Provincia di Como

PROVVEDIMENTO. N. 210 / 2023

OGGETTO: VERIFICA DI ASSOGGETTABILITÀ ALLA VALUTAZIONE D'IMPATTO AMBIENTALE, INERENTE IL PROGETTO "INSEDIAMENTO PRODUTTIVO PER CENTRO PRODUZIONE DEL FRESCO CON INSERITA FUNZIONE LOGISTICA" DA REALIZZARSI NEI COMUNI DI AROSIO (CO) E GIUSSANO (MB). PROPONENTE: IPERAL SUPERMERCATI S.P.A. [RIF. S.I.L.V.I.A. VER0108 – CO].

RELAZIONE ISTRUTTORIA

Figura 1: Calcolo superficie logistica suddiviso per Provincia

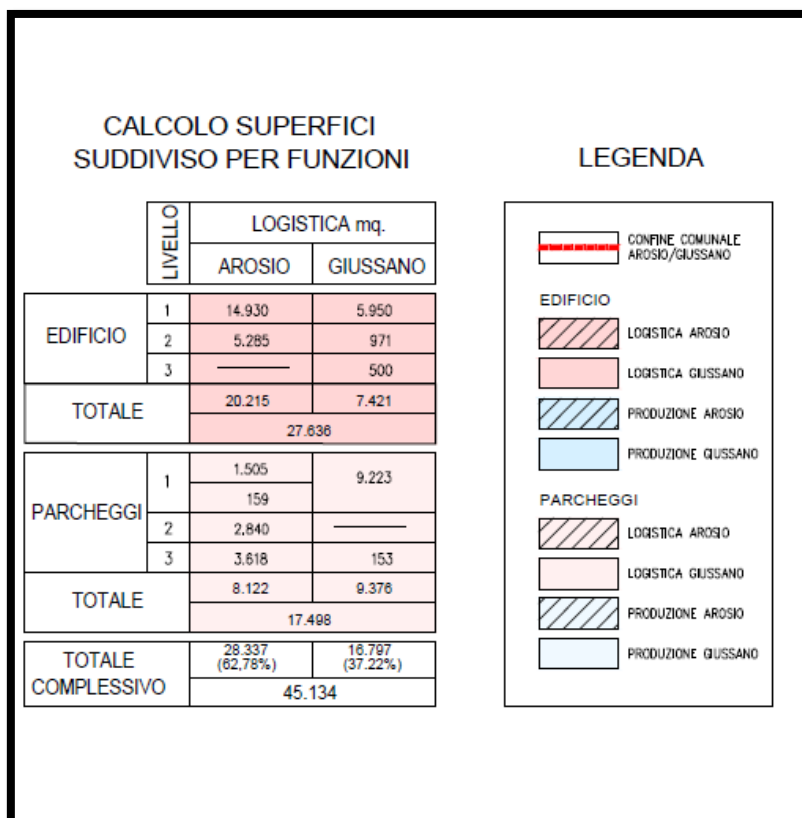
Le modalità di calcolo dei suddetti dati, riportate in estratto nella tavola 12 allegata all'istanza e nell'immagine seguente, risultano inoltre coerenti con quanto riportato nella circolare di Regione Lombardia (prot. n. 165753 del 21/12/2022) che chiarisce come deve essere calcolata la superficie operativa connessa alla funzione logistica.

Alla luce di quanto sopra, è confermata la corretta individuazione nella Provincia di Como quale Autorità Competente per la verifica di assoggettabilità alla VIA del progetto in esame.

Figura 6: Suddivisione delle macro-aree del progetto di mitigazione del verde

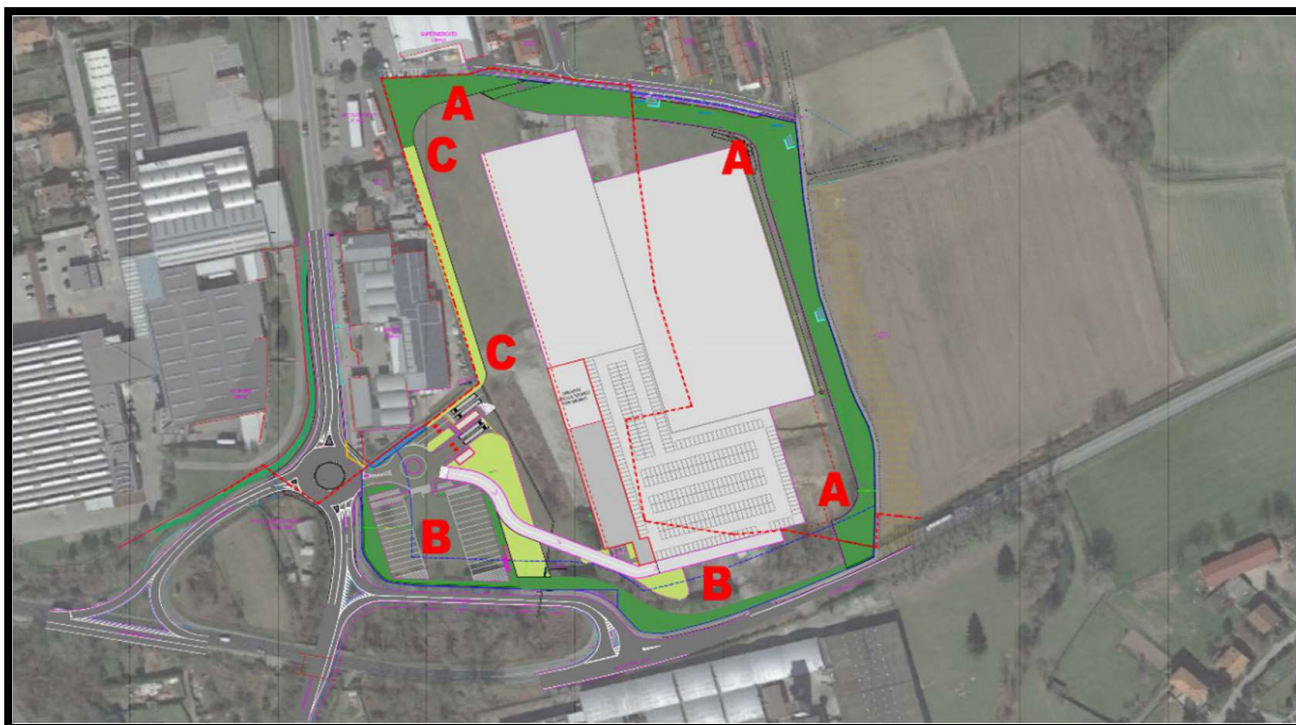
Il Parco Regionale Valle Lambro, nel parere finale espresso (prot. n. 5067 del 4/08/2023) ha evidenziato che:
